1.1 CONCEPTO TÉCNICO No. CT:	**6905**
1.2 ÁREA:	Técnica y de Gestión
1.3 COORDINACIÓN:	Investigación y Desarrollo
1.4 REFERENCIA CRUZADA RADICADO FOPAE:	2013ER7644
1.5 RESPUESTA OFICIAL No.	RO-63318

2.1 SOLICITANTE:	CURADURÍA URBANA No. 4
2.2 PROYECTO:	"Vivienda"
2.3 LOCALIDAD:	4. San Cristóbal
2.4 UPZ:	32. San Blas
2.5 BARRIO O SECTOR CATASTRAL:	San Cristóbal Sur
2.6 DIRECCIÓN:	Calle 18 Sur No. 12- 32 Este (Actual) - Calle 15 Sur No.7C-32 Este (Antigua) (*)
2.7 CHIP:	AAA0166DZCN
2.8 MANZANA CATASTRAL:	57
2.9 PREDIO CATASTRAL:	15
2.10 ÁREA (Ha):	0.0085 (**)
2.11 FECHA DE VISITA:	Mayo 22 de 2013

Figura No. 1. Localización General del proyecto ubicado en la Calle 18 Sur No. 12 - 32 Este, en el Plano Normativo de Amenaza por Remoción en Masa del POT (Decreto 190 de 2004), el cual se encuentra en *Amenaza Media*.

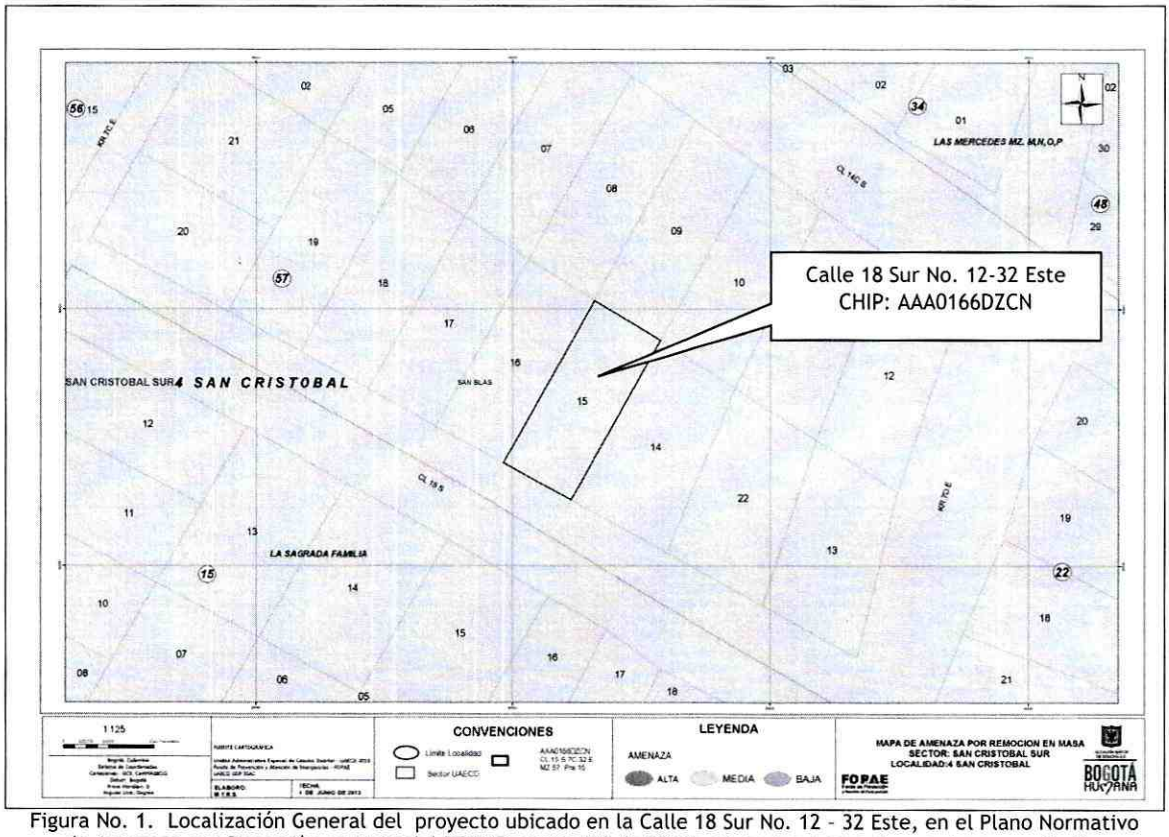
Conforme con el plano normativo de "Amenaza por Remoción en Masa" del Plan de Ordenamiento Territorial de Bogotá - POT, el sector del proyecto ubicado en la Calle 18 Sur No. 12 - 32 Este (Actual) - Calle 15 Sur No. 7C - 32 Este (Antigua), de la Localidad de San Cristóbal, se encuentra en una zona de AMENAZA MEDIA por procesos de remoción en masa (Figura 1).

Fotografía No. 1. Predio en donde se desarrollará el proyecto, ubicado en la Calle 18 Sur No. 12-32 Este, de la Localidad de San Cristóbal.

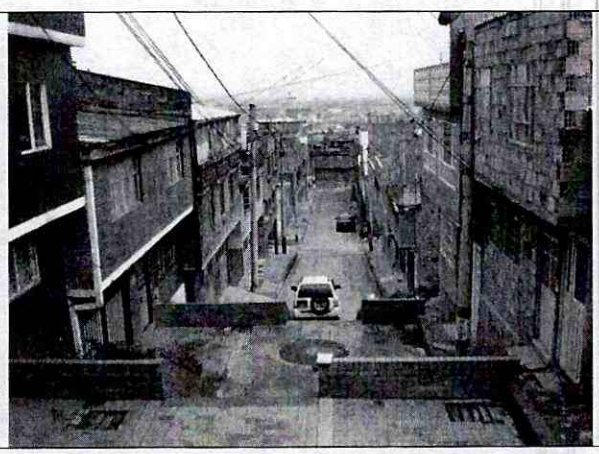
En el momento de la visita, en el predio objeto del presente concepto técnico, se encontró una construcción prefabricada de un (1) nivel, sin evidencias de afectación por procesos de remoción en masa activos que involucren el área del proyecto.

El sector en donde se emplaza la citada edificación posee una pendiente media, se encuentra totalmente consolidado y en el momento de la verificación técnica adelantada en las edificaciones aledañas no se evidenciaban daños o patologías que permitieran identificar o definir la presencia de procesos de inestabilidad geotécnica en el área del proyecto. A pesar de lo anterior, se advierte que cualquier intervención que se realice, debe tener en cuenta la presencia de la infraestructura aledaña, por lo que el responsable del proyecto debe garantizar en todo momento la estabilidad general del lote y su entorno.
